# Kartläggning av Sommarängen

Alexandra Gamba

Via projektet "Ett Åland för alla" utförs kartläggningar av tillgängligheten på allmänna platser. Detta är görs för att säkerställa att alla kan komma åt allmänna områden och byggnader.

# Tillgänglig toalett

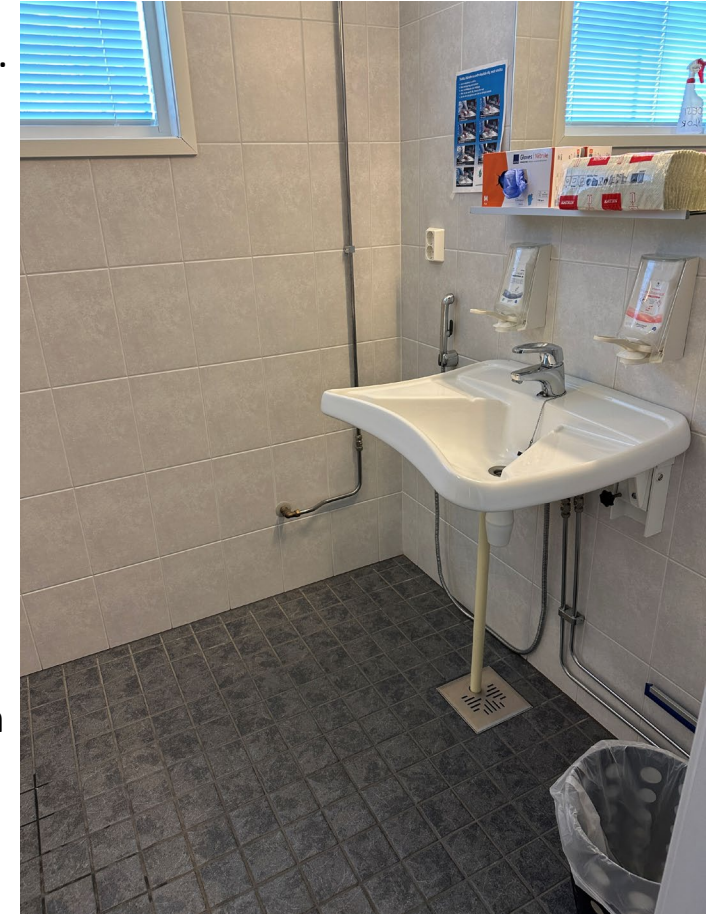
Det saknas ett draghandtag på insidan av dörren.

Låset bör vara utformat i enhandsfattning.

Handfat och toaletsits bör märkas genom kontrastmarkering.

Sitthöjden bör vara minst 48 centimeter.

Armstöden bör vara vägghängda.

Spolknappen bör vara automatiserad.

Kranen bör förses med en förlängd spak som kan användas med enhandsfattning.

Det är svårt att nå tvål- och spritbehållarna.

# Tillgänglig toalett i rummet

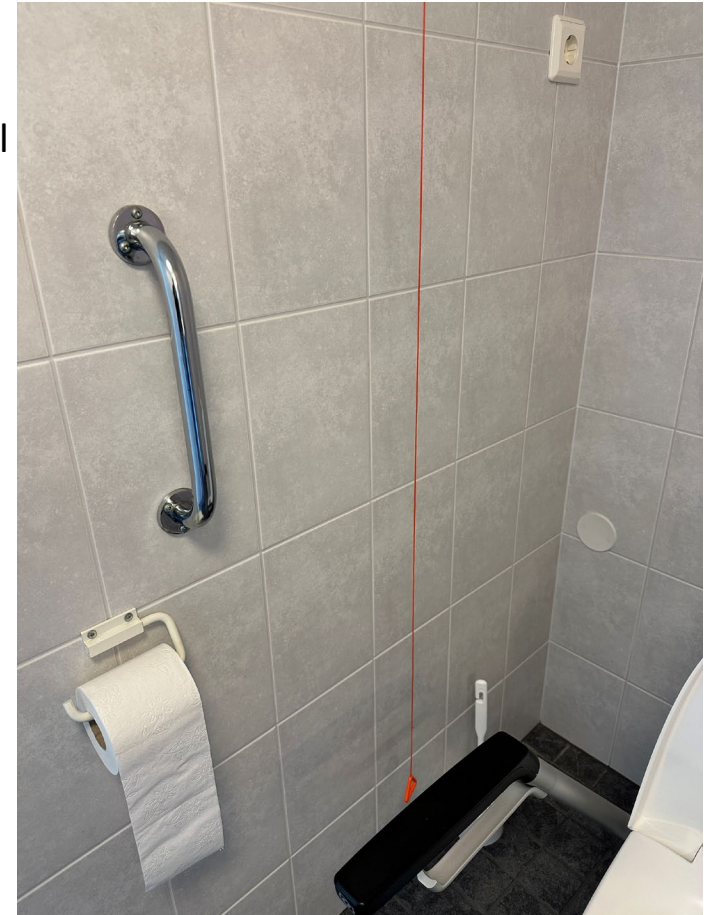
Det är inte tillräckligt rymligt att få en säng in till duschrummet.

Snöret till larmet bör fortsätta genom hela rummet.

Toalettsitsen bör vara i en kontrasterande färg.

Armstöd bör vara vägghängda, ha rätt höjd och bredd mellan stöden.

Bidéuschen är svår att nå.

# Tillgänglig toalett duschrum

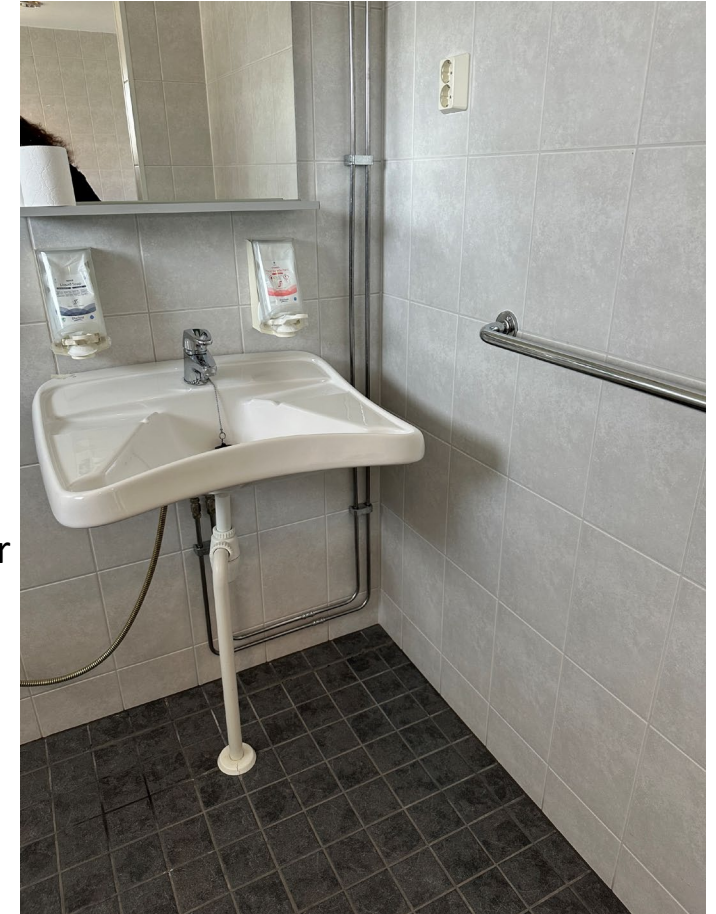
Det bör finnas tydliga kontraster mellan handfat och toalettsitsen.

Avståndet till den högra väggen uppnår inte minst 80 centimeter.

Armstöden bör vara vägghängda och vara installerade 80 centimeter i höjd med en bredd som är minst 60 centimeter.

Avståndet mellan närmaste vägg och handfat bör vara minst 40 centimeter.

Kranen bör ha en förlängd del.

Spegeln är installerad för högt upp.

Krokar bör finnas på olika höjder.

# Bastu

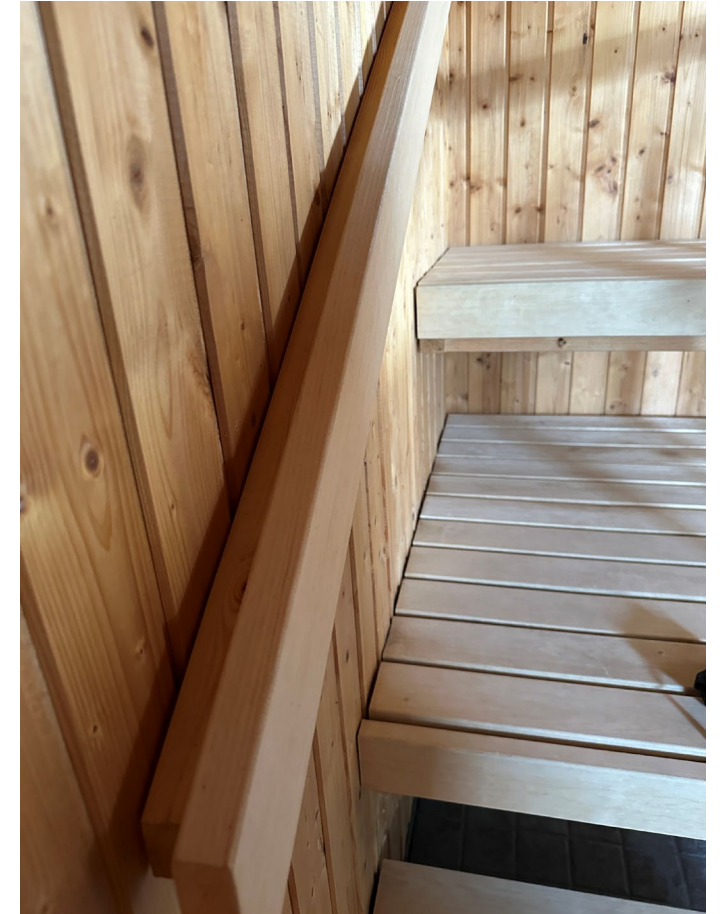
Det bör finnas en tydlig skylt med symbol.

Dörrpassagebredden bör vara minst 85 centimeter.

En lampa bör bytas ut då den inte fungerar.

Ett draghandtag underlättar stängningen av dörren.

Springorna i laven bör inte vara bredare än 0,5 centimeter.

De yttre framkanterna på laven bör kontrastmarkeras, även staketet runt bastuaggregatet.

Ledstången mot väggen är lös. Ledstängerna är inte korrekt utformade.
